第12章 その他環境省令で定める事項

12.1 配慮書についての関係地方公共団体の長の意見及び一般の意見の概要、並びに事業者の見解

（仮称）あさひ風力発電事業に係る計画段階環境配慮書に対する環境保全
の見地からの意見について

(仮称) あさひ風力発電事業

図 12.2-9 事業実施想定区域（配慮書段階）と対象事業実施区域(方法書段階)との比較

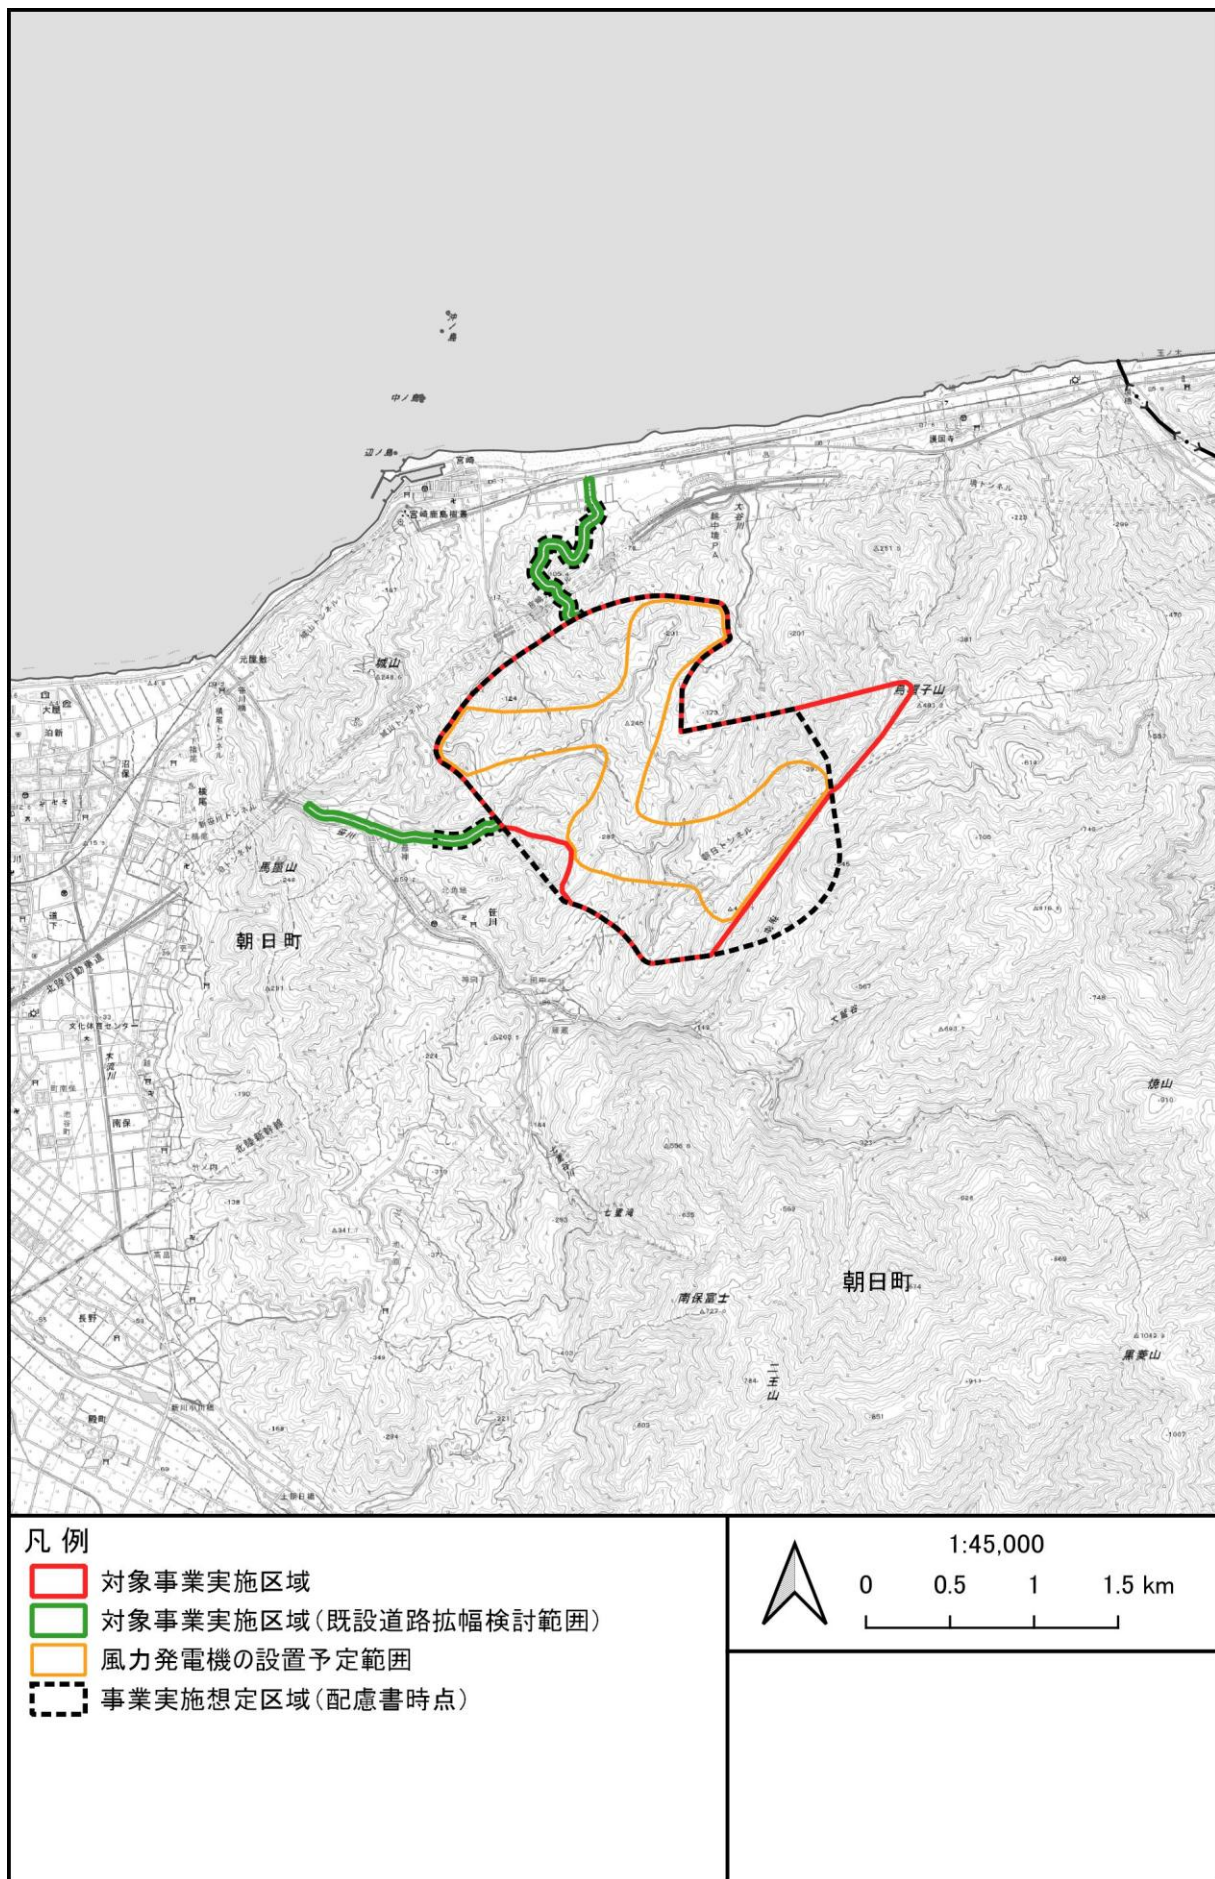
また、対象事業実施区域(方法書段階)は、事業実施想定区域(配慮書段階)の一部を変更した。

風力発電機等の大型資材の輸送経路として、一般国道 8 号から一般県道 103 号(田中横尾線)及び林道を利用する計画であることから、既存道路の拡幅の可能性を考慮したほか、事業実施想定区域の西側の一部及び南東側は改変する可能性はないため対象事業実施区域から削除した。また、土捨て場の候補地確保の観点から東側を拡張した。

対象事業実施区域(方法書段階)と事業実施想定区域(配慮書段階)との比較を表 12.2-3 及び図 12.2-9 に示す。
